現況検査により認められる状況の記録

平成25年4月9日～11日	
NO	1
場所	建物外観
部位	南西面

平成25年4月9日～11日	
NO	3
場所	1階屋内機械駐車場
部位	C2柱 (A, 5通り)

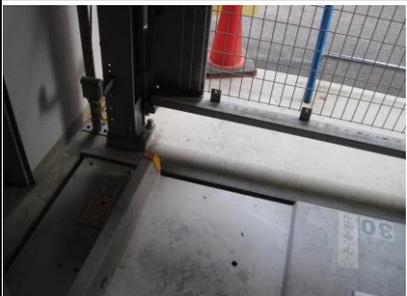
1階屋内機械駐車場C2柱 (A, 5通り)の基礎梁 (FG3) 接合部は、打継ぎにより、基礎梁 (FG3) を後打ちされていることが確認できる。尚、打継ぎ位置の目地棒による欠き込み部には、シーリング材の充填が無く、防水性が欠如している。

平成25年4月9日～11日	
NO	21
場所	屋内機械駐車場
部位	2階大梁 (G1)

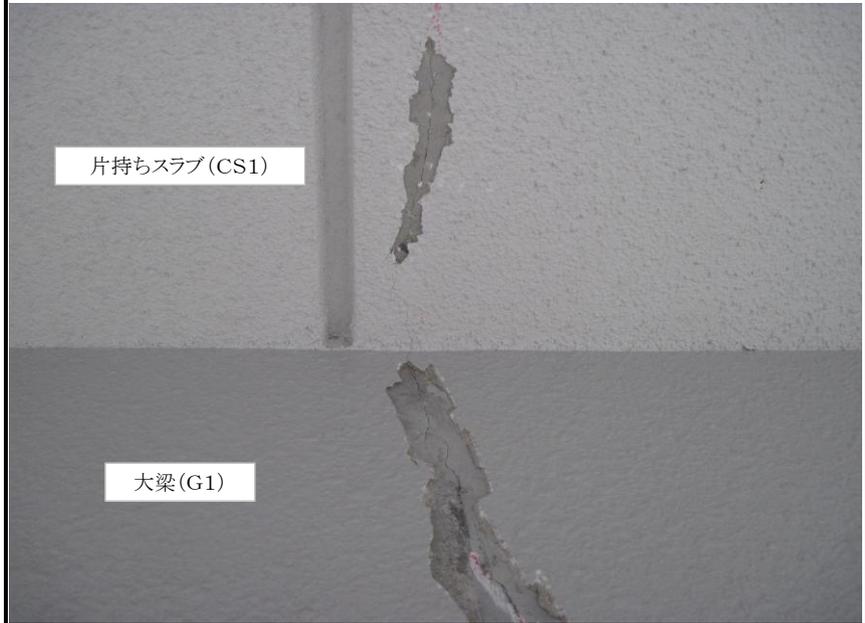
A, 6～7通りの大梁 (G1) に発生したひび割れ。

同上、ひび割れ幅：約0.35mm

建物南面、A, 6～7通りの2階大梁 (G1) には、片持ちスラブ (CS1) に連続するひび割れが発生している状態である。A通り1階柱の基礎梁との接合部には、構造計算には無い、鉛直打継ぎがある為、当該ひび割れは、構造応力を要因とするひび割れであることが推認できる。

平成25年4月9日～11日	
NO	24
場所	地階受水槽室
部位	基礎梁

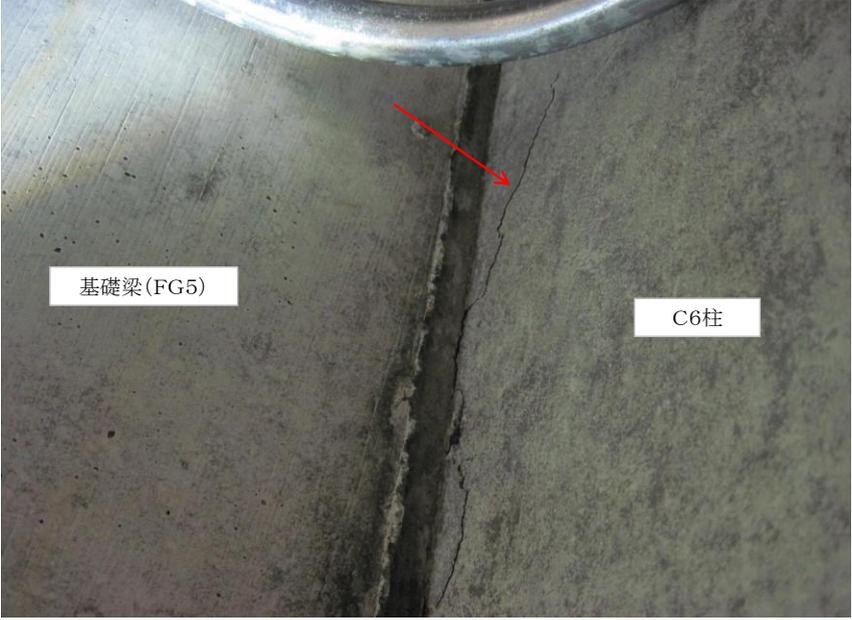
入り隅部からの浸水は常に継続している。

同上、基礎梁入り隅部のひび割れの状況。

平成25年4月9日～11日	
NO	29
場所	14階Bタイプ住戸
部位	南外壁面

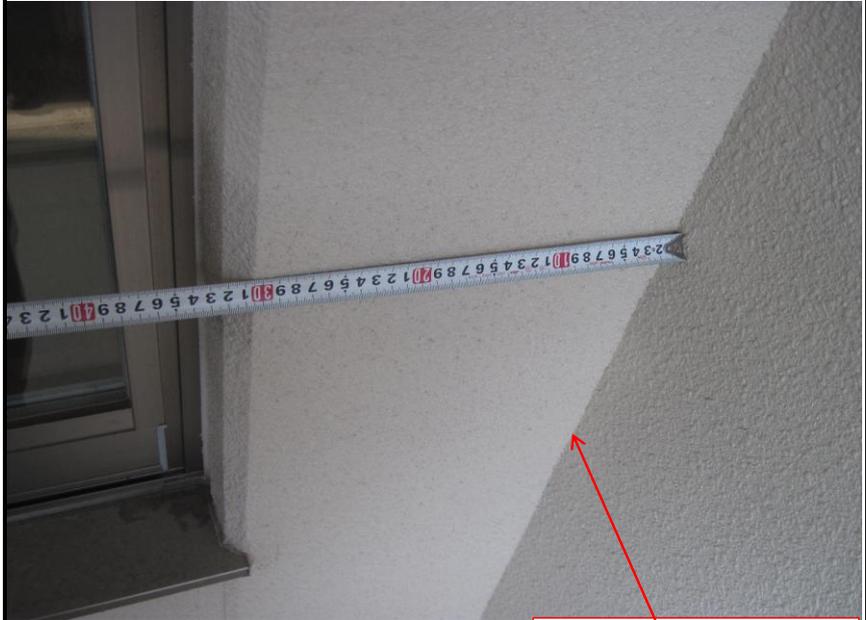
3階～14階まで、Bタイプ住戸南外壁面の3通りC3柱横には、幅300mmの袖壁があるが垂直スリットの設計、及び施工が欠落している。

垂直スリットが欠落している。

平成25年4月9日～11日	
NO	31
場所	14階Hタイプ住戸
部位	南外壁面

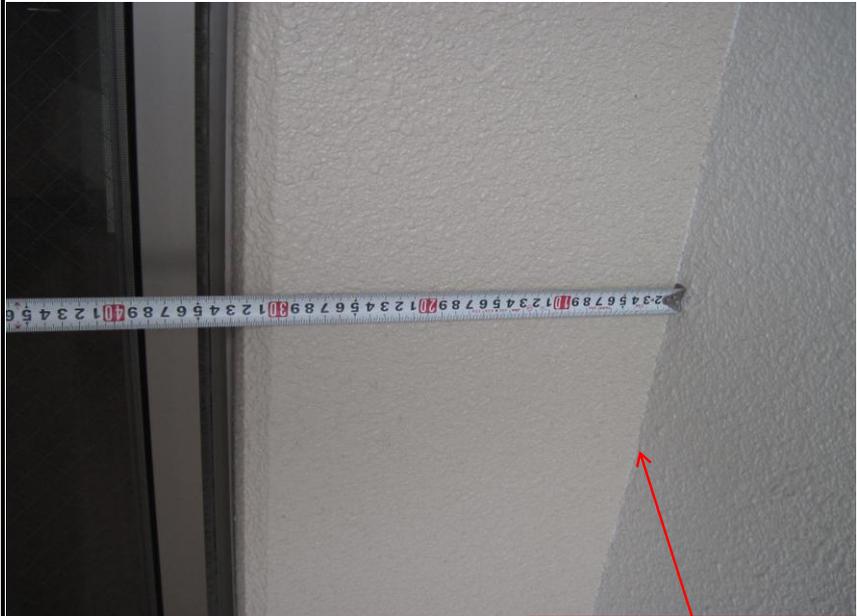
3階～14階まで、Hタイプ住戸南外壁面の10通りC4柱横には、幅300mmの袖壁があるが垂直スリット的设计、及び施工が欠落している。

垂直スリットが欠落している。

平成25年4月9日～11日	
NO	32
場所	14階Aタイプ住戸
部位	南外壁面

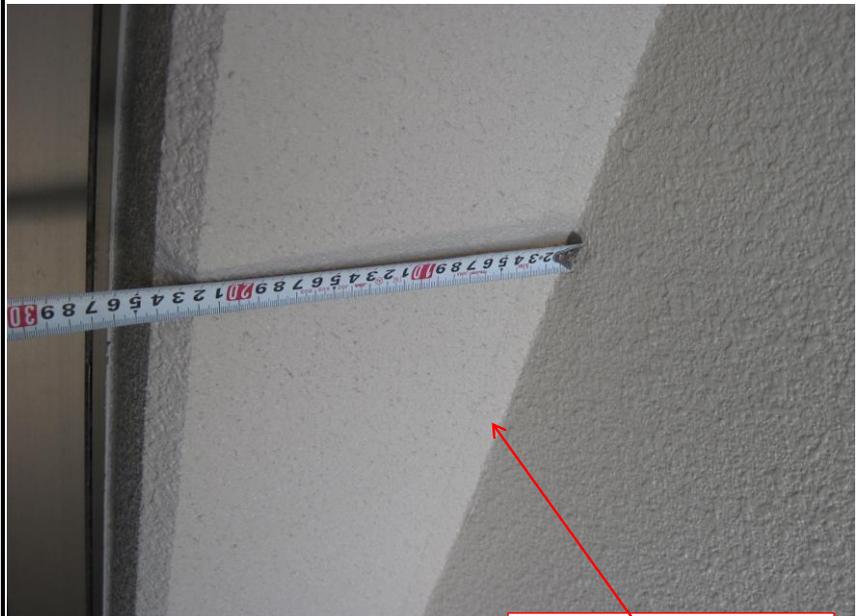
Aタイプ住戸南外壁面の、2通りC2柱横には幅220mmの袖壁があるが、当該部分には垂直スリットが设计、及び施工されていることが確認できる。よって、柱横の袖壁に対する構造设计が統一されていない。

垂直スリットが施工されている。

平成25年4月9日～11日	
NO	34
場所	14階D1タイプ住戸
部位	玄関北外壁面

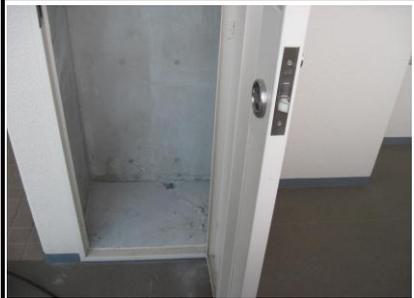
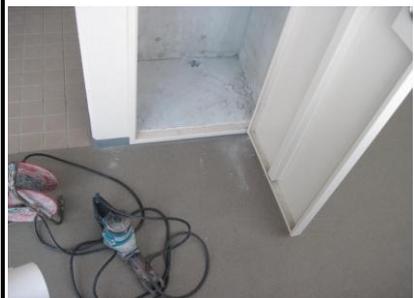
トランクルーム内の北外壁面の水平スリットを確認。

上記水平スリットの欠落は、トランクルーム内の北外壁面のドリル穿孔でも明らかである。

平成25年4月9日～11日	
NO	38
場所	3階Gタイプ住戸
部位	玄関北外壁面

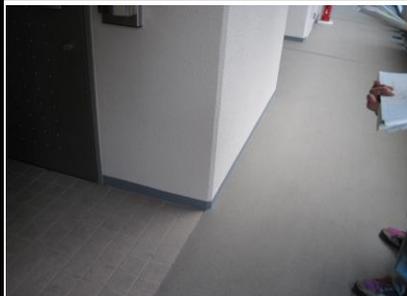
3階Gタイプ住戸玄関北外壁面の水平スリットを確認。

3階Gタイプ住戸の玄関北外壁面の水平スリットは、ドリル穿孔により、長さ1.6mの全面に、施工が欠落していることが確認できる。

平成25年4月9日～11日	
NO	40
場所	13階D2タイプ住戸
部位	玄関北外壁面

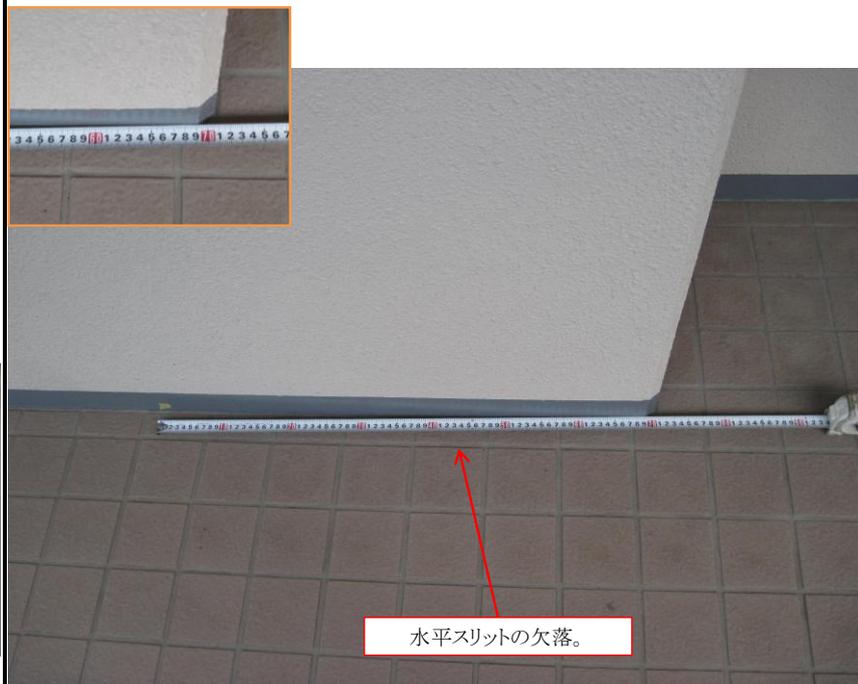
13階D2タイプ住戸の玄関北外壁面には、水平スリット位置のシーリング目地が部分的に欠落している。シーリング目地の無い部分（長さ0.67m）には、図面に設計された水平スリットの施工が欠落していることが確認できる。

水平スリットの欠落。

平成25年4月9日～11日	
NO	44
場所	屋外機械駐車場ピット内
部位	基礎梁 (FB9) 等

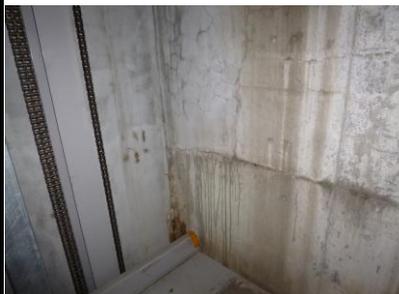
屋外機械駐車場ピット内の基礎梁 (FB9) の水平打継ぎ部からは、現在も浸水が継続している状態であり、打継ぎ目地の防水不良が明らかである。

基礎梁 (FB9) の水平打継ぎ部からの浸水。

平成25年4月9日～11日	
NO	49
場所	1階エントランス
部位	風除室出入口

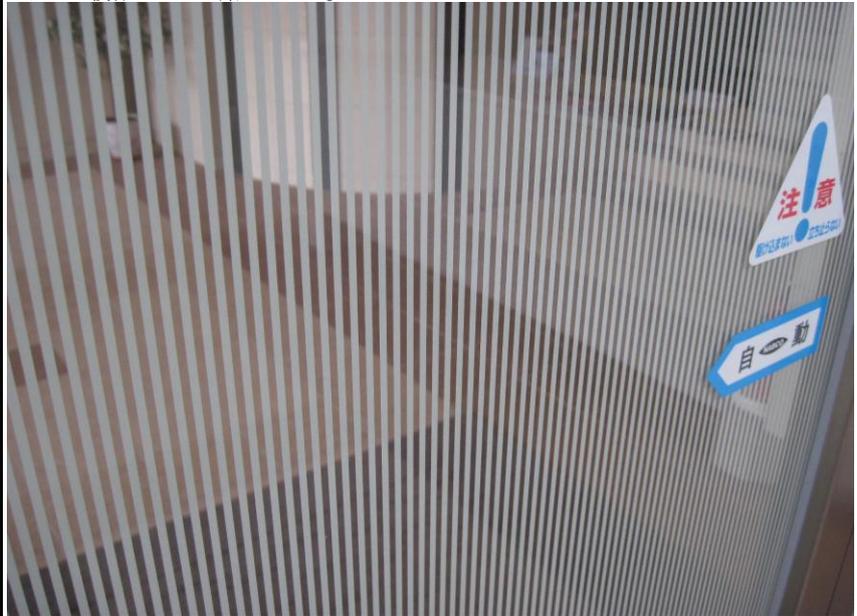
1階サブホール出入口（STD2）、及び風除室出入口（STD3）のオートドアのガラスは、乙9号証の契約図面ではエッチングガラスが設計されているが、実際には縦縞模様のシール貼りであり、工事請負契約内容の不履行である。

ガラスの様子はシール貼りである。

平成22年11月29日	
NO	51
場所	建物南側
部位	消火水栓

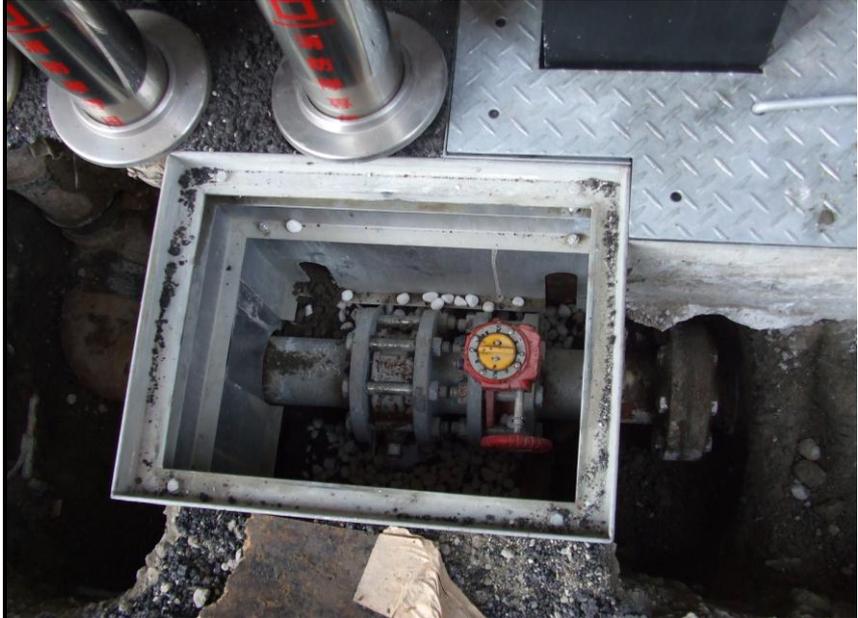
乙第19号証の工事見積書259頁には、消火用塩化ビニル外面被覆鋼管、及び同上配管継手類、配管接合材が計上されている。一般にこれらは、地中埋設配管の防食の為に使用する配管材であるが、現状、連結送水管送水口用弁の格納箱の前後に使用された埋設配管継手は、防食されたものではなく、赤錆が発生している状態である。よって、工事見積書に計上された配管材料を使用していないことが明らかであり、工事請負契約内容の不履行である。
